改善箇所説明図

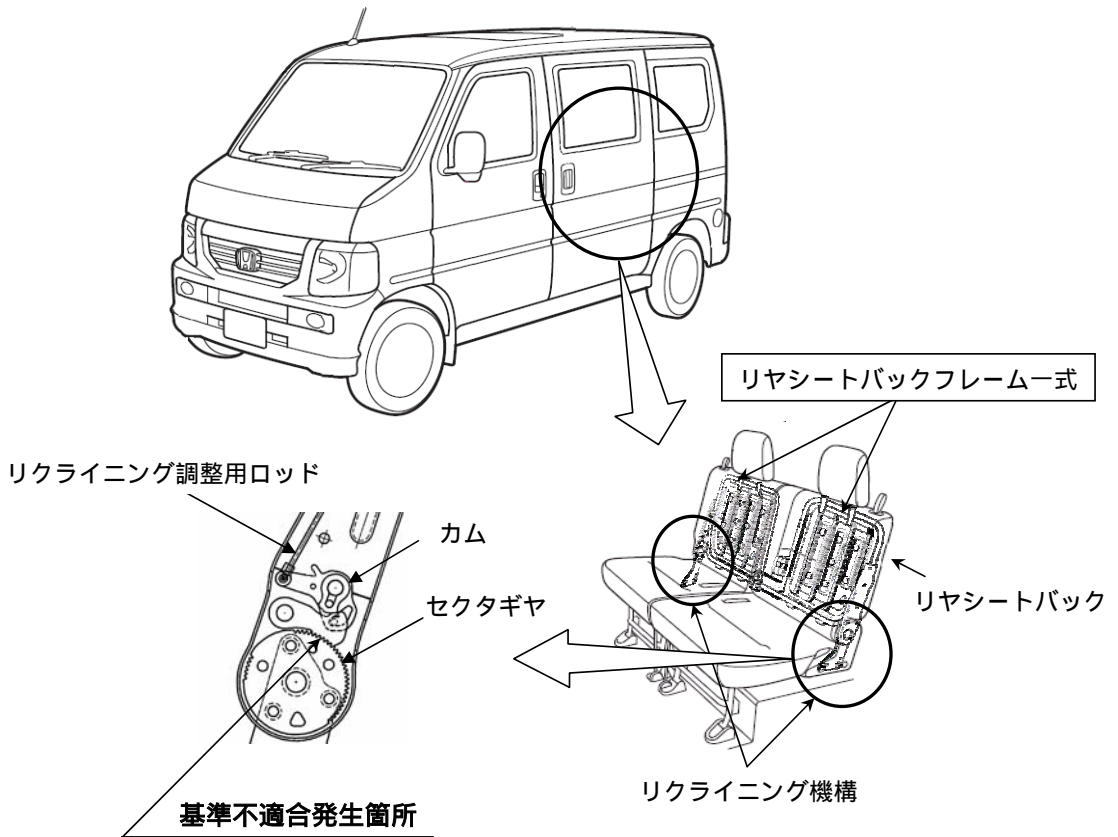
リヤシートバックのリクライニング角度調整用ギヤ（セクタギヤ）の加工寸法が大きいため、リクライニング位置を固定するカムの保持力が弱いものがある。そのため、衝撃等によりシートバックが前方へ倒れるおそれがある。

全車両、リヤシートバックフレーム一式を良品と交換する。
